改善箇所説明図

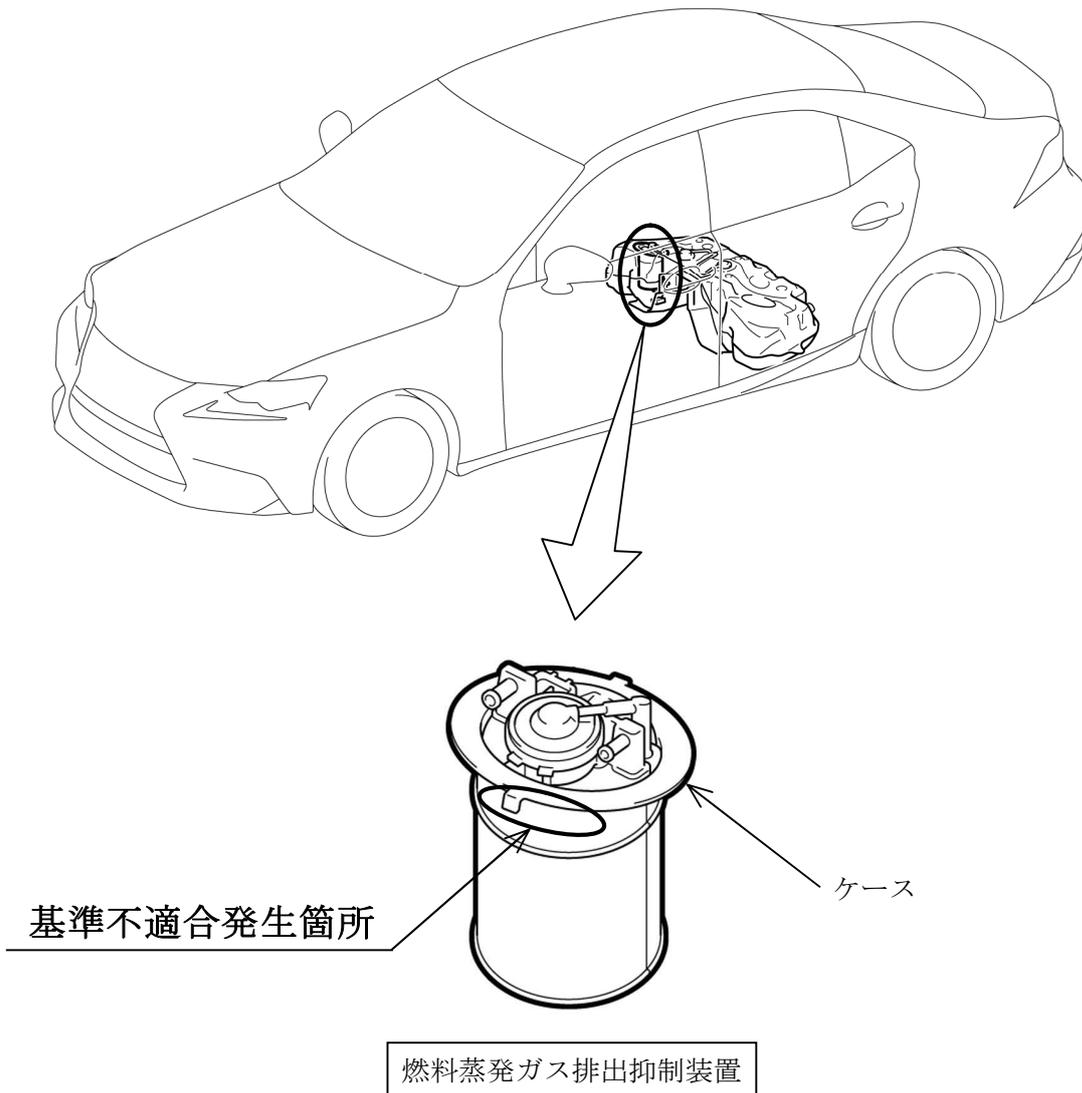
燃料タンクに組み付けられている燃料蒸発ガス排出抑制装置において、ケース上面（樹脂製）の形状が不適切なため、使用過程で当該ケースに微小な亀裂が発生することがある。そのため、長期間使用を続けると亀裂が貫通し、満タン時に燃料が漏れて、燃料臭がするおそれがある。

全車両、燃料蒸発ガス排出抑制装置を対策品に交換する。
